*Première modification
du plan local d'urbanisme
de **Saint-Hilaire-Petitville***

5. Plan de zonage

ENQUÊTE PUBLIQUE

Extrait du plan de zonage AVANT modification

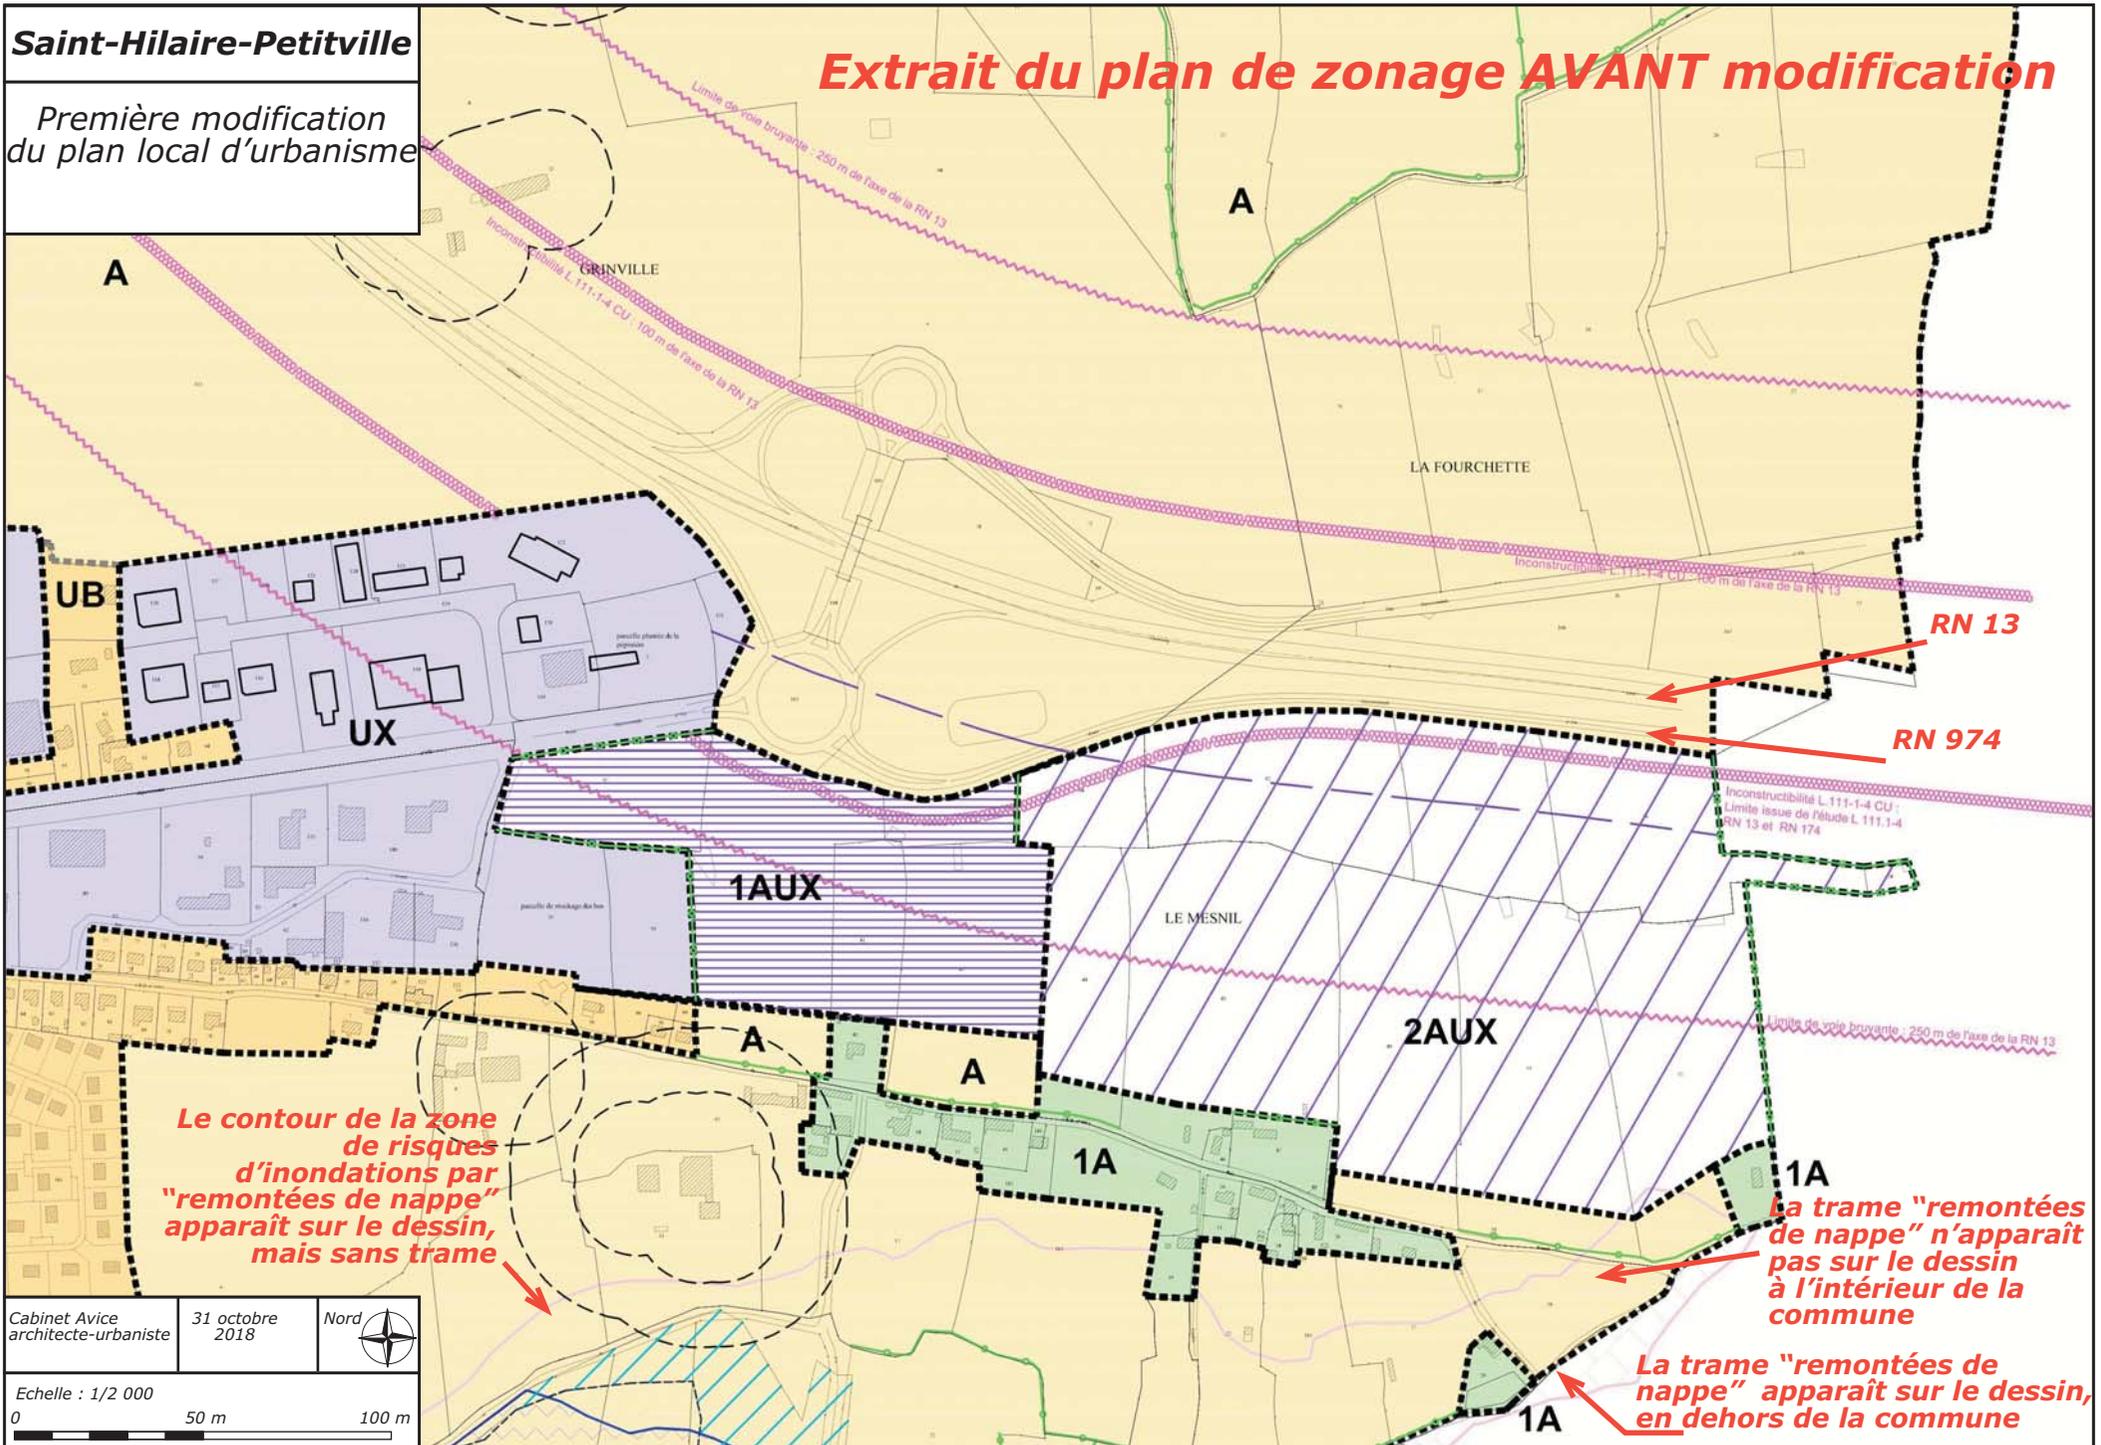
Le plan de zonage en vigueur montre la limite des zones de remontées de nappe, mais un défaut de dessin semble avoir effacé la trame qui s'y référait. La nouvelle version du plan rectifie cette erreur matérielle.

Le contour de la zone de risques d'inondations par "remontées de nappe" apparaît sur le dessin, mais sans trame

La trame "remontées de nappe" n'apparaît pas sur le dessin à l'intérieur de la commune

La trame "remontées de nappe" apparaît sur le dessin, en dehors de la commune

Extrait du plan de zonage APRES modification
